202224776-2Dato: **29.08.2024**Saksnr.: **2024/62419**Dok.nr.: **9**

Hjelmeland kommune - høyring av konsesjonssøknad frå Bøen Kraft AS om bygging av Bøen III kraftverk og regulering av Kaldavatnet - uttalelse

Fig. 1 Kart fra Askeladden som viser kulturminnelokaliteten ID 44474

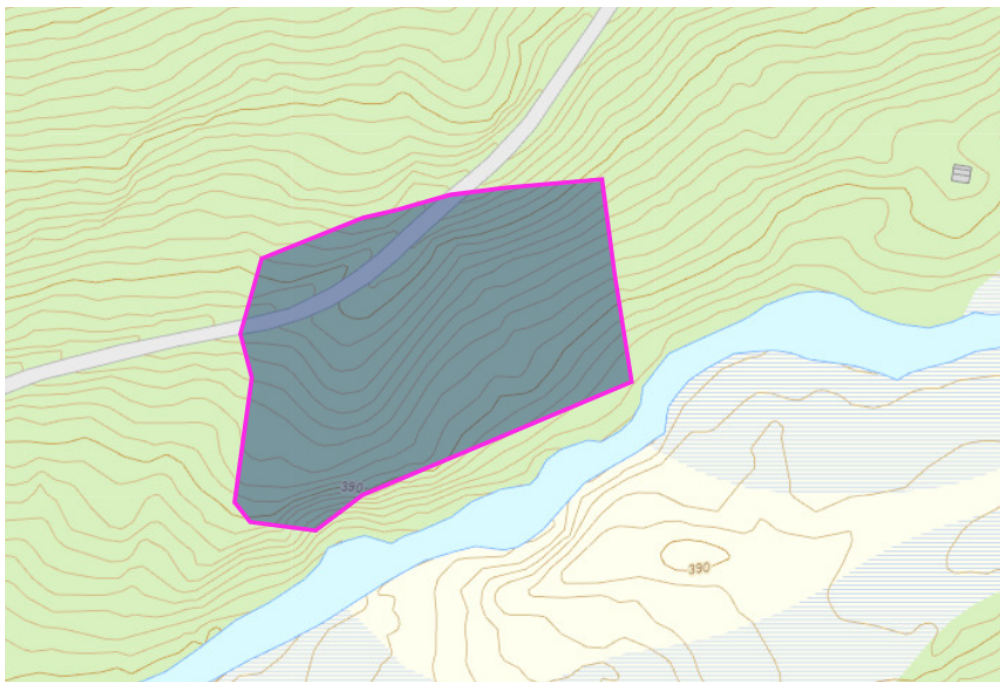
Deler av anleggs- og tiltaksbeltet og høyspenttraseen (jf. sort og rød stiptet linjer i situasjonsplanen datert 23.11.20) ligger innenfor en kulturminnelokalitet ID 44474 som kan være fra førreformatorisk tid. Lokaliteten strekker seg over veien og består av en stølsvoll med hustufter og innhegninger. Vi gjør oppmerksom på at lokaliteten har en annen avgrensning i den nasjonale kulturminnedatabasen Askeladden enn det som kommer frem i Bøens Kraft AS sin søknad (situasjonsplanen), jf. fig 1.

Vi kan ikke se at det går frem av søknaden hva bredden på grøfta til høyspentkabelen vil bli og om det skal gjennomføres inngrep i grunnen innenfor anleggs- og tiltaksområdet, jf. situasjonsplanen. Det er derfor vanskelig å avgjøre hvilke konsekvenser disse tiltakene vil få på kulturminnelokaliteten ID 44474.

Ut fra mottatt situasjonsplan datert 23.22.20 ligger høyspentkabelen innenfor formålet annen veigrunn i gjeldende reguleringsplan, mens anleggs- og tiltaksbeltet omfatter også formålet LNFR – vern av kulturminner og kulturmiljø.

Dersom det skal gjennomføres inngrep i grunnen innenfor kulturminnelokaliteten og formålet LNFR - vern av kulturminner og kulturmiljø i gjeldende reguleringsplan for området må dette avklares med Rogaland fylkeskommune, seksjon for kulturarv. I så fall vil det bli behov for en arkeologisk registrering, og ved en eventuell påvisning av

automatisk freda kulturminner forutsetter gjennomføring av tiltakene/inngrepene en særskilt tillatelse etter kulturminneloven § 8 første ledd av Rogaland fylkeskommune.

Vi forutsetter at NVE setter krav i vilkårene til en eventuell tillatelse at tiltak innenfor kulturminnelokaliteten ID 44474 skal avklares med Rogaland fylkeskommune, seksjon for kulturarv, jf. kulturminneloven § 3, § 8 og § 9.
